# Važne informacije — Dell OptiPlex 790/990

## Matična ploča

## Uklanjanje rashladnog uređaja

Slika 1. Ranija verzija matične ploče sa rashladnim elementom

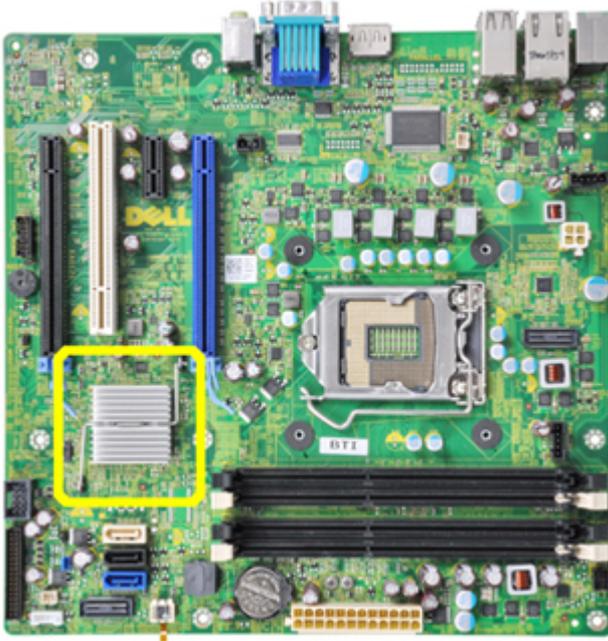
Računari Dell OptiPlex 790/990 se sada isporučuju sa novom matičnom pločom koja ne sadrži sledeće komponente:

- Rashladni element
- Termalni senzor napajanja (samo za desktop kućišta)

Sledeća slika prikazuje raniju verziju matične ploče koja je isporučivana sa rashladnim elementom.

Sve matične ploče isporučene sa verzijom A11 ili višom NEĆE sadržati rashladni element.

**NAPOMENA:** Ako je BIOS promenjen u raniju verziju u odnosu na verziju A11, prikazaće se poruka o grešci.

Slika 2. Matična ploča sa uklonjenim termalnim senzorom i rashladnim elementom

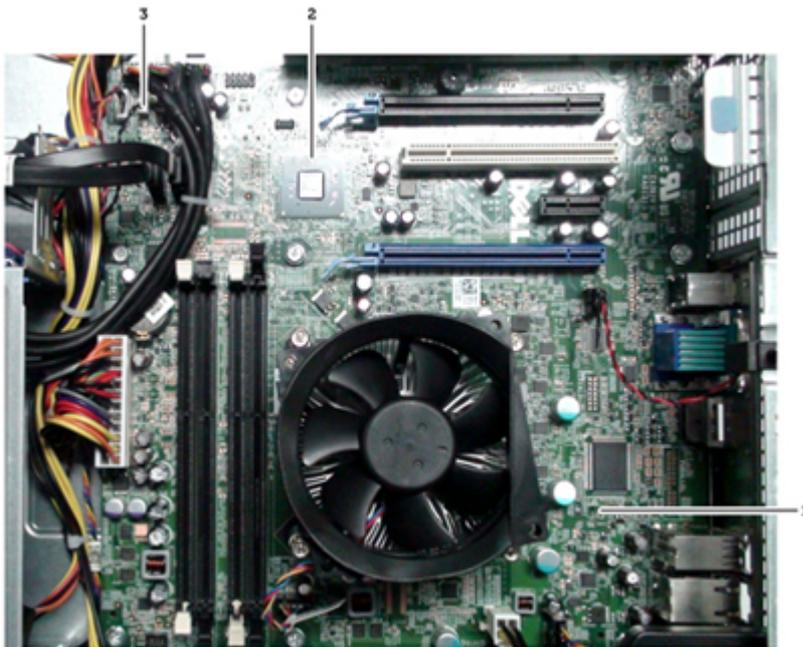
Termalni senzor napajanja se uklanja samo iz desktop kućišta.

1. uklonjeni konektor termalnog senzora-1 i kabl
2. uklonjen rashladni element čipseta
3. konektor termalnog senzora-2

**NAPOMENA:** Ako ste matičnu ploču zamenili novom matičnom pločom za desktop kućište, uvek proverite da li je BIOS verzija A11 ili viša.

**UPOZORENJE:** Ako ne ažurirate BIOS, tokom samoispitivanja po uključanju računara (POST) može se pojaviti poruka o grešci Alert! Chipset heat sink not detected (Upozorenje! Rashladni element čipseta nije detektovan).
